INFORME DE HITO DE CONTROL
N° 3934-2024-CG/GRTA-SCC

**PROYECTO DE INVERSIÓN: “AMPLIACIÓN DE LOS
SERVICIOS DE ALCANTARILLADO DEL SISTEMA DE
SANEAMIENTO EN LA AMPLIACIÓN DEL ANEXO BUENA
VISTA, DISTRITO DE SAMA - PROVINCIA DE TACNA -
DEPARTAMENTO DE TACNA”**

**HITO DE CONTROL N° 01 - REVISIÓN DE LOS
COMPONENTES SANITARIO Y AMBIENTAL DEL
EXPEDIENTE TÉCNICO**

Gráfico n.º 1
Buzón existente para empalme según el proyecto

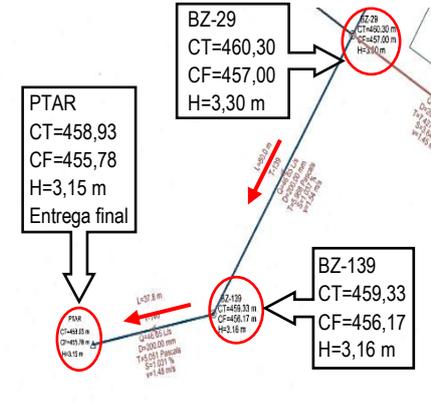
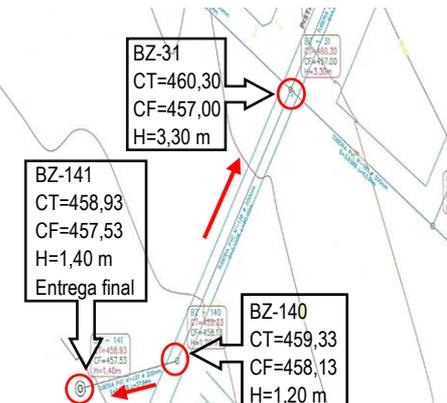
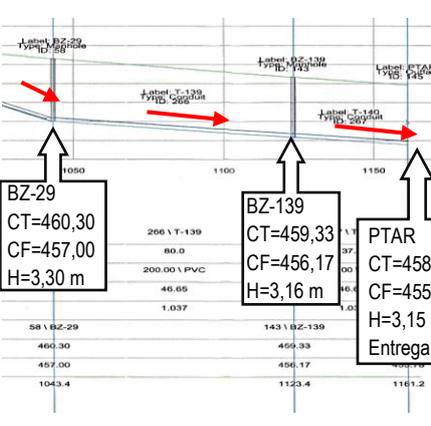
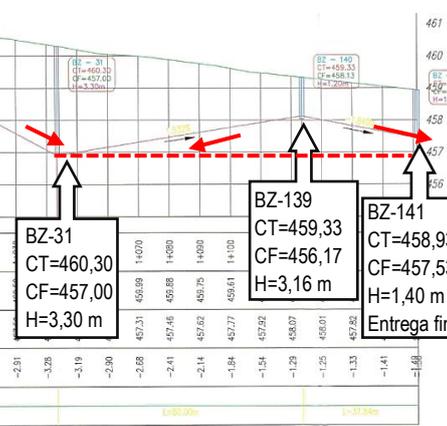
No obstante, en el estudio topográfico del expediente técnico del proyecto se levantó información de dicho buzón existente (BZ-141 antes llamado PTAR³) estableciendo que la altura del buzón era de 1,40 m; tal como se aprecia en el siguiente comparativo:

<p>BZ-29 CT=460,30 CF=457,00 H=3,30 m</p> <p>BZ-139 CT=459,33 CF=456,17 H=3,16 m</p> <p>PTAR CT=458,93 CF=455,78 H=3,15 m Entrega final</p>	 <p>BZ-31 CT=460,30 CF=457,00 H=3,30 m</p> <p>BZ-139 CT=459,33 CF=456,17 H=3,16 m</p> <p>BZ-141 CT=458,93 CF=457,53 H=1,40 m Entrega final</p>
<p>En el plano se observa que el buzón BZ-139 (Buzón final de la nueva red proyectada) empalmará al buzón PTAR (buzón de empalme existente), diseñando la primera con una cota de fondo de 456,17 m y la segunda con 455,78 m, respectivamente; observando con ello, que con dicho diseño se tendría la pendiente adecuada para lograr la evacuación de las aguas residuales.</p>	<p>En el plano se observa que el buzón BZ-31 (Buzón proyectado), tiene una cota de fondo de 457 m, menor a la cota de fondo del buzón BZ-140 (458,13 m) y BZ-141 (457,53 m), la cual impedirá la correcta evacuación de las aguas residuales considerados en el proyecto, ya que no tienen la pendiente adecuada.</p>

Imagen n.° 1	Imagen n.° 2

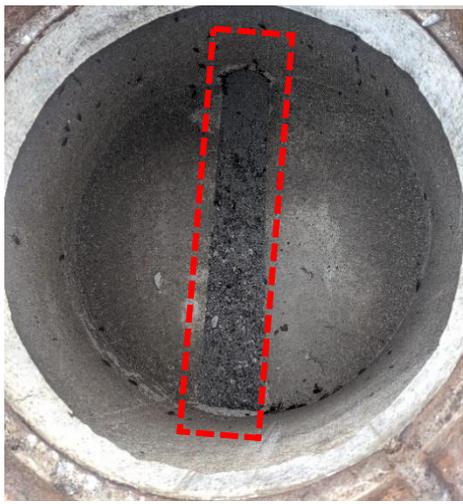
Así mismo, la altura del buzón de empalme (PTAR o BZ-141 o BE) fue corroborada por la Comisión de Control, en la visita efectuada el 14 de febrero de 2024, en cuya acta de visita n.° 001-2024-CG/GRTA-SCC-MDS se dejó constancia de lo siguiente: "(...) Se verificó que el buzón existente, donde se empalmará la tubería proyectada del sistema de alcantarillado del Anexo Buena Vista, teniendo **el buzón existente una altura de 1,27m hasta el inicio de la media caña**. No se pudo realizar la medición de la media caña porque se encontraba con restos de arena (...)" Tal como se muestra en la siguiente imagen:

<p>Comentario: Buzón existente con H=1,27 m (medición desde la tapa de buzón hasta el inicio de la media caña) donde se empalmará el buzón BZ-139.</p>	<p>Comentario: Buzón existente con media caña llena de restos de arena.</p>
<p>Fuente: Inspección física realizada el 14 de febrero de 2024.</p>	<p>Fuente: Inspección física realizada el 14 de febrero de 2024.</p>

Imagen n.º 3

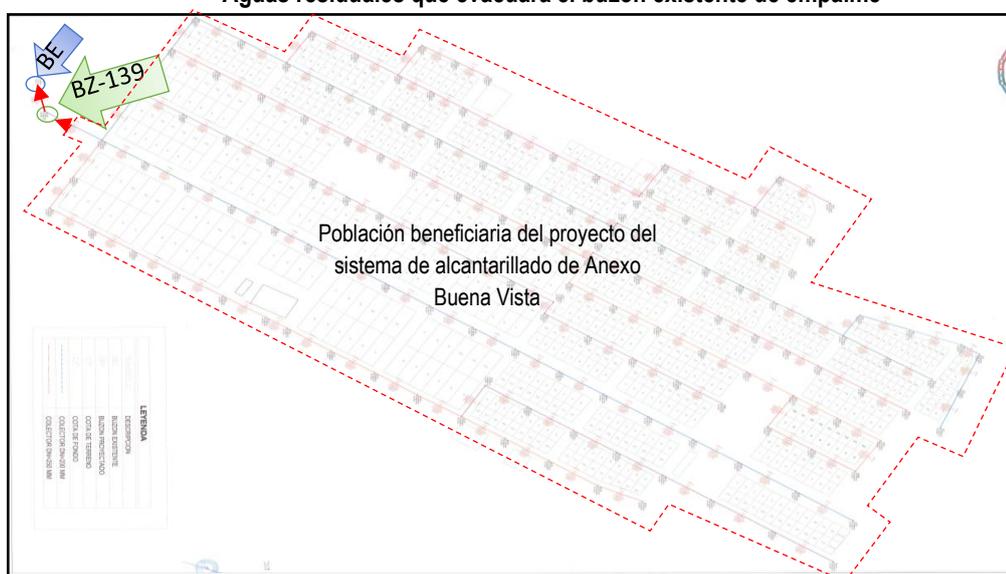
De ello, se evidencia que el buzón existente de empalme (PTAR o BZ-141 o BE) según estudio topográfico del propio expediente técnico del proyecto, informe de compatibilidad del residente de obra, informe del inspector de obra y visita de inspección efectuada por la Comisión de Control, tendría una altura o profundidad de 1,40 m (con cota de fondo CF=457,53 m), altura mucho menor a la altura que se consideró en el diseño hidráulico de la línea de alcantarillado a ejecutar con el proyecto; siendo que dicho buzón de empalme recibirá las aguas residuales provenientes de toda la nueva red de alcantarillado a construir con el proyecto, es decir el 100% del agua residual proyectada del Anexo Buena Vista (señalada de líneas punteadas de color rojo en la imagen siguiente), para su posterior conducción a los pozos de agua residual que administra la Municipalidad Distrital de Sama, tal como se aprecia en la imagen siguiente:

Aguas residuales que evacuará el buzón existente de empalme

Gráfico n.º 2
Pendiente real para evacuación de aguas residuales
Según visita in situ

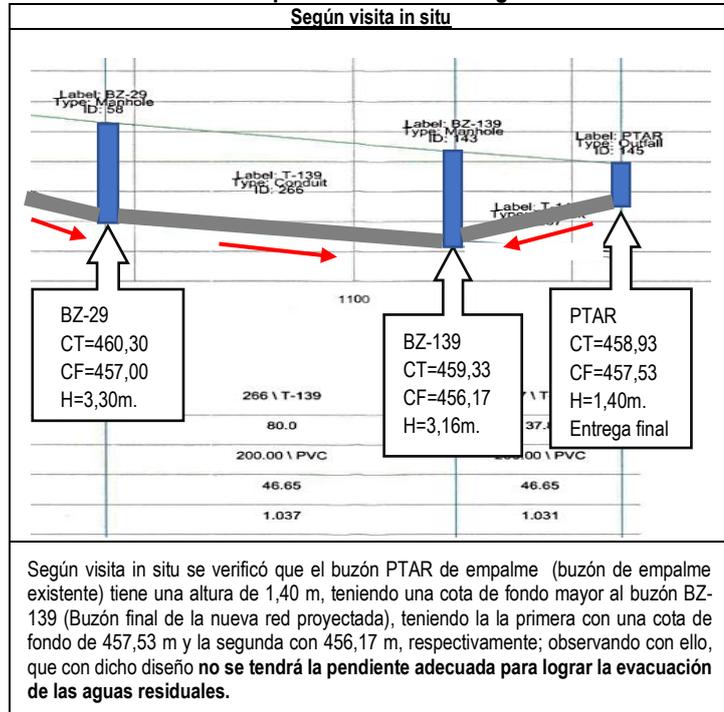
Es de precisar, que si se trabaja con la altura real del buzón existente de empalme (BE)⁸ de 1,40 m (con cota de fondo CF=457,53 m), no cumpliría con la pendiente requerida para la adecuada evacuación de las aguas residuales, establecida en la Norma Técnica OS.070 Redes de aguas residuales del Reglamento Nacional de Edificaciones⁹, referente a que la pendiente debe determinarse aplicando el criterio de tensión tractiva¹⁰, a fin que las tuberías cumplan la condición de autolimpieza; puesto que, el último buzón nuevo del proyecto (BZ-139) quedaría por debajo del buzón de empalme (BE) en cuanto a la profundidad, que es la zona donde se ubicaría la tubería de alcantarillado, tal como puede apreciarse en la imagen siguiente:

Imagen n.° 8
Estudio topográfico de replanteo que vendría efectuando la Entidad

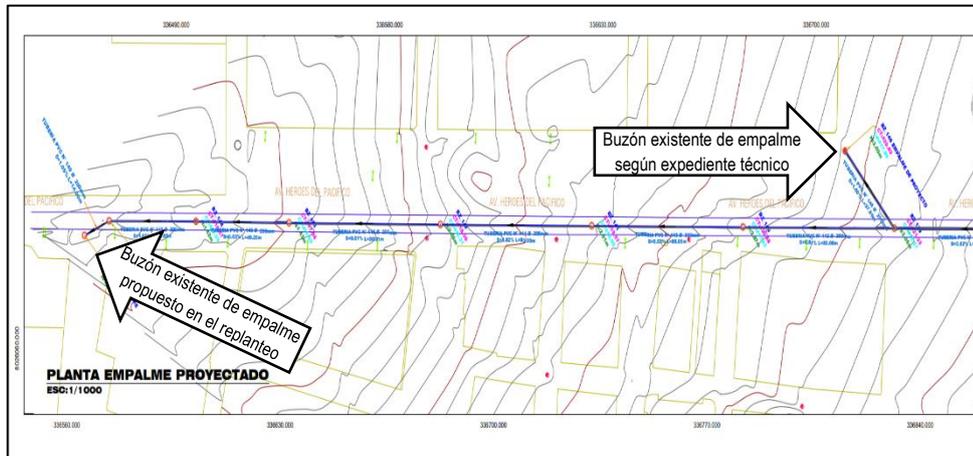
Asimismo, es importante precisar que la Entidad viene realizando un estudio topográfico de replanteo, en cuyo informe topográfico señala que el buzón existente de empalme proyectado tiene una altura menor a lo especificado en el expediente técnico; por lo tanto, está proponiendo un nuevo empalme a otro buzón existente, lo cual conllevaría un adicional de obra, tal como se muestra a continuación:

Ubicación de los tramos de las tuberías de 200 mm mayores a 80m de longitud

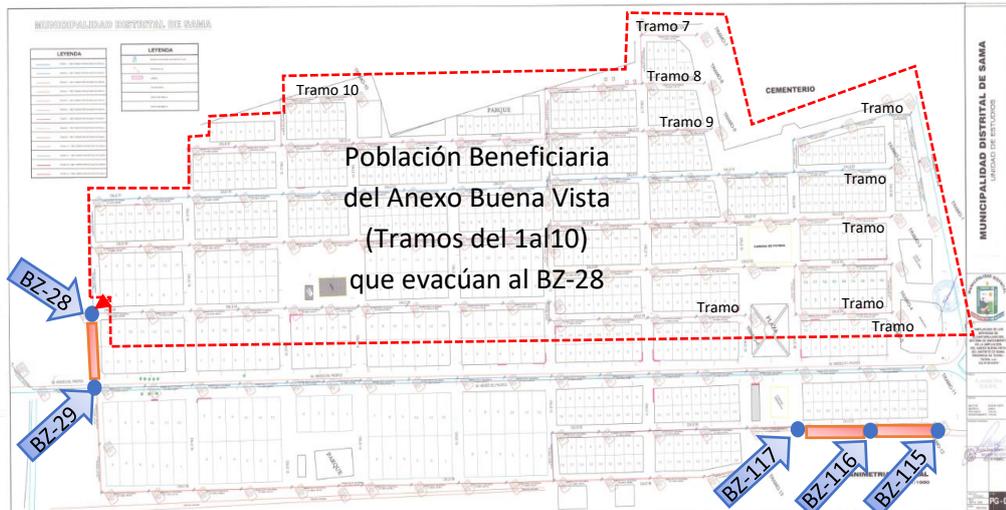
Bajo dicho contexto, los tramos de los buzones BZ-28 al BZ-29, BZ-115 al BZ-116 y el BZ-116 al BZ-117 no cumplen con lo estipulado en la norma técnica OS.070, ya que las distancias entre buzones son de 83,56 m, 85,00 m y 85,00 m, respectivamente, todas ellas mayores a 80 m.

En relación a ello, en el plano de planimetría general PG-01, se identificó de color anaranjado las tuberías de diámetro nominal de 200 mm que tienen una longitud mayor a 80 m entre buzones; del cual se verifica que la tubería ubicada entre los buzones BZ-28 al BZ-29, es la que evacuará las aguas residuales de los tramos 1, 2, 3, 4, 5, 6, 7, 8, 9, 10 (señalado con rayas punteadas de color rojo) que representa más del 50% de las redes de alcantarillado considerados en el expediente técnico, tal como se muestra a continuación:

En ese sentido, dicho tramo entre los buzones BZ-28 al BZ-29 al evacuar más del 50% de las aguas residuales sería el más propenso a obstrucciones por acumulación de fangos u otros durante su funcionamiento; por lo tanto, la limpieza de las tuberías y buzones (cámaras de inspección) tendría que efectuarse de manera periódica anual o antes si lo amerita; y al tener una distancia entre buzones mayor de 80 m podría generar dificultades en la limpieza de alcantarillado, impidiendo la atención rápida, ocasionando incomodidad a la población y afectando a la salud pública por posibles colapsos de redes de alcantarillado y buzones.

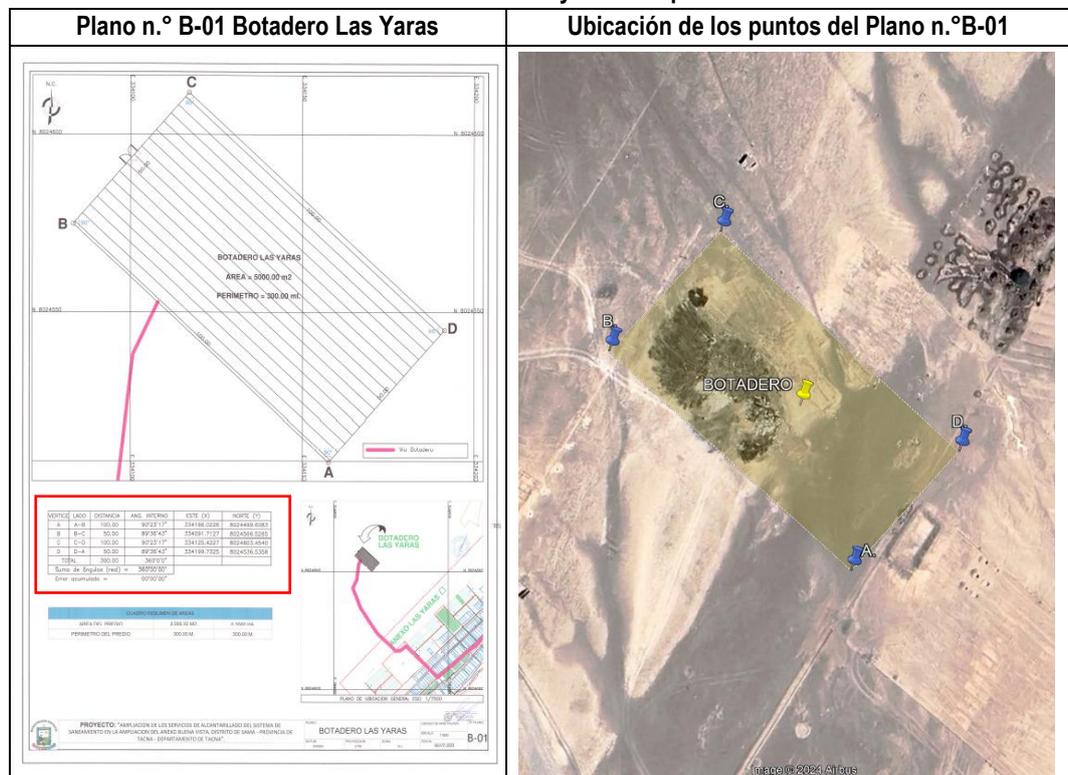
De la revisión selectiva del expediente técnico²¹ del proyecto de inversión "Ampliación de los servicios de alcantarillado del sistema de saneamiento en la ampliación del Anexo Buena Vista, distrito de Sama - Provincia de Tacna - Departamento de Tacna" con código CUI n.° 2513876, aprobado con Resolución de Gerencia Municipal n.° 330-2023-GM-MDS de 29 de diciembre de 2023, en las especificaciones técnicas, en la partida **04.01.02 Acondicionamiento de Botadero**, describe lo siguiente: "(...) Como consecuencia de las actividades a ejecutar en el proyecto, se producirá material excedente en un volumen de almacenamiento, que tiene que ser trasladado a los botaderos. Con el fin de minimizar el impacto ambiental, se ha optado por definir la ubicación de los depósitos de materiales excedentes. (...)".
